■事業者説明用資料

令和 5 年 3 月 30 日

三井不動産株式会社
宗教法人明治神宮
独立行政法人日本スポーツ振興センター
伊藤忠商事株式会社

令和 5 年 1 月 30 日の環境影響評価審議会総会において、日本イコモス国内委員会からの要請書に対して回答するよう要請があった件について、以下の内容について回答いたします。

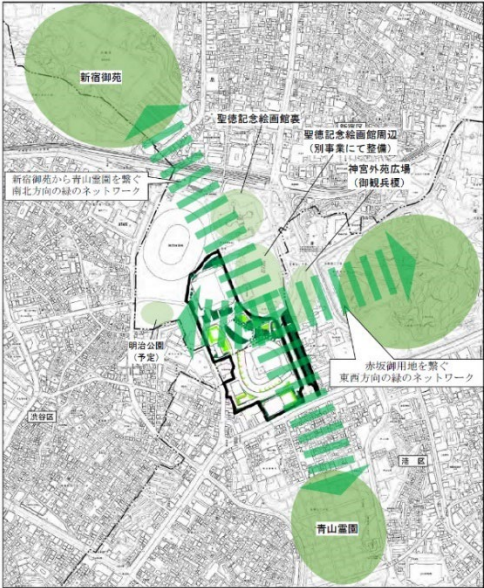
通し 番号	章- 番号	日本イコモス国内委員会の指摘	事業者の回答	評価書 (頁)
45	2-14	②このため、再生復元する生態系が正しく、記載されていない。	再生復元する生態系が正しく記載されていないとの指摘について、群落調査の結果を踏まえ、p. 362～p. 367 の「5) 都市域生態系の変化の内容及びその程度」に再生復元する生態系を記載しています。 神宮外苑広場（建国記念文庫）等の緑地が一部改変されますが、北側は保全エリアとして設定し、適切に維持管理を行います。また、文化交流施設棟周辺及び中央広場廻りにおいて、神宮外苑広場（建国記念文庫）等から約 112 本の樹木を移植し、新たに新植樹木も配置することで神宮外苑広場（建国記念文庫）の樹林及び生態系を復元する計画です。	344 346
47	2-14	③目標とする将来の生態系が予測として記載されていないため、生態系の秩序に添わない移植計画となっている。	目標とする将来の生態系が予測として記載されていないとの指摘については、群落調査の結果を踏まえ、再生復元する生態系について p. 346 の「②中央広場周辺」「文化交流施設棟南側広場」に記載しています。 生態系の秩序に添わない移植計画であるとの指摘については、植栽樹木としては常緑落葉混合の多様な樹種構成による豊かな緑に包まれた緑地景観を形成する計画になっているため、神宮外苑広場（建国記念文庫）に代表されるような樹林環境の形成は可能と考えます。生態系の指標種としている鳥類や昆虫類の生息は十分期待されると考えます。	344 346

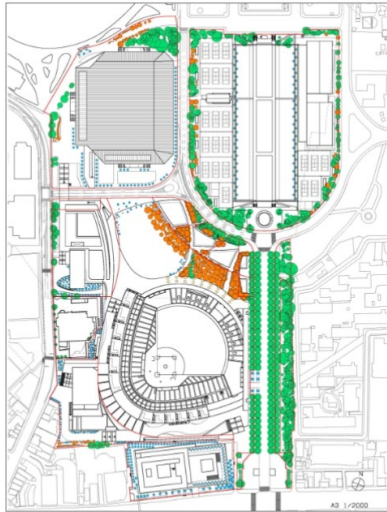
通し 番号	章- 番号	日本イコモス国内委員会の指摘	事業者の回答	評価書 (頁)
38	2-8	図8.6-7(1) 緑のネットワーク (計画地周辺) ・エリア全体の樹木数：1904 本 ・伐採：743 本 ・移植（検討を含む）：275 本 既存樹木の53%に及ぶ、1018本が伐採・移植される。 南北方向の緑のつながりは、破壊される。東西方向は、建国記念文庫の森、絵画館の樹林地、明治記念館を結ぶ緑のネットワークが破壊される。 したがって、図8.6-7(1)は、虚偽の報告である。	緑のネットワークが破壊されるとの指摘について、本事業においては現存の樹木の保存、移植を図るとともに、新たな樹木の植栽を行います。また、現状第二球場付近で途切れている緑についても緑道を整備してネットワークを創出する計画です。これにより、南北方向である新宿御苑～神宮外苑～青山霊園の緑及び生態系のネットワークを維持するとともに、東西方向は、文化交流施設棟周辺及び中央広場廻りににおいて、神宮外苑広場（建国記念文庫）等から約112本の樹木を移植し、さらに新植樹木も配置することにより、神宮外苑広場（御観兵榎）や赤坂御用地等の緑及び生態系のネットワークを維持する計画であり、虚偽ではございません。	333

通し 番号	章- 番号	日本イコモス国内委員会の指摘	事業者の回答	評価書 (頁)
39	2-9	図8.6-7(2) 緑のネットワーク (計画地内) ・南北方向の緑のネットワークは、1018本の樹木が伐採・移植されるため、破壊される。 ・東西方向の緑のネットワークは、複合施設の建設、芝生広場(緑量は少ない)、移植樹による樹林となり、現在の東西軸である、建国記念文庫の森、絵画館前の樹林地、外周林地、明治記念館の緑地に比して、著しく劣化する。 したがって、図8.6-7(2)は、虚偽の報告である。	緑のネットワークについて、南北方向は1018本の樹木が伐採・移植されて破壊されるとともに、東西方向は著しく劣化するとの指摘については、本事業においては現存の樹木の保存、移植を図るとともに、新たな樹木の植栽を行います。また、現状第二球場付近で途切れている緑についても緑道を整備してネットワークを創出する計画です。これにより、南北方向である新宿御苑～神宮外苑～青山霊園の緑及び生態系のネットワークを維持するとともに、東西方向は、文化交流施設棟周辺及び中央広場廻りにおいて、神宮外苑広場(建国記念文庫)等から約112本の樹木を移植し、さらに新植樹木も配置することにより、神宮外苑広場(御観兵榎)や赤坂御用地等の緑及び生態系のネットワークを維持する計画であり、虚偽ではございません。  図 8.6-7(1) 緑のネットワークの状況(計画地周辺)より抜粋	334

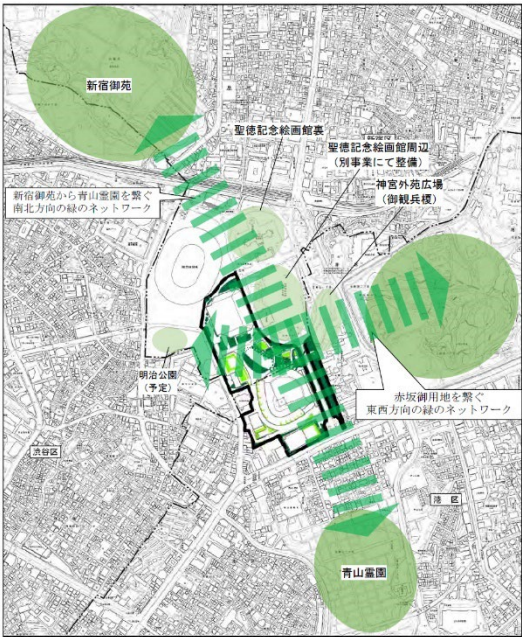
事業者が提示した図面は、緑の骨格となるネットワークの創出ではなく、樹木の大量伐採・移植により、百年以上の歳月をかけて育まれてきた東京都心における貴重な「生態系の回廊（エコロジカル・コリダー）」

を破壊するものである。

緑被率の増加は、わずかに 3.6%に過ぎない。しかも、その内容は、現在、約 2.5 ha の面積を有する樹林地が、約 2.0 ha に減少し、増加するのは、屋上緑化や芝生地であり（本編 360 頁）、生物多様性にとんだ豊かな生態系が損なわれる結果となっている。

樹木総数 1904 本の 53%にあたる 1018 本が、伐採及び移植により失われ、生態系の拠点とネットワークが破壊される事実は、全く記載されていない。

通し 番号	章- 番号	事業者の回答
53	4-1	生物多様性にとんだ豊かな生態系が損なわれるとの指摘については、本事業においては、現存の樹木の保存、移植を図るとともに、新たな樹木の植栽を行います。これにより、計画地周辺の神宮外苑広場（御観兵榎）や新宿御苑、青山霊園、赤坂御用地等の緑及び生態系のネットワークを維持^①する計画です。 神宮外苑広場（建国記念文庫）等の緑地が一部改変されますが、文化交流施設棟周辺及び中央広場廻りにおいて、神宮外苑広場（建国記念文庫）等から約 112 本の樹木を移植し、新たに新植樹木も配置することで神宮外苑広場（建国記念文庫）の樹林及び生態系を復元するとともに、次の 100 年に受け継ぐ緑地環境を整備する計画です。 緑被率の増加がわずかととの指摘については、存置・移植された既存樹木及び新規に創出した緑地を適切に管理育成を行っていくことで緑の量が増加し、豊かな樹林が形成されるものと予測しています。  <u>計画地周辺の神宮外苑広場（御観兵榎）や新宿御苑、青山霊園、赤坂御用地等の緑及び生態系のネットワークを維持^①</u> 図8. 6-7(1) 緑のネットワークの状況（計画地周辺）より抜粋
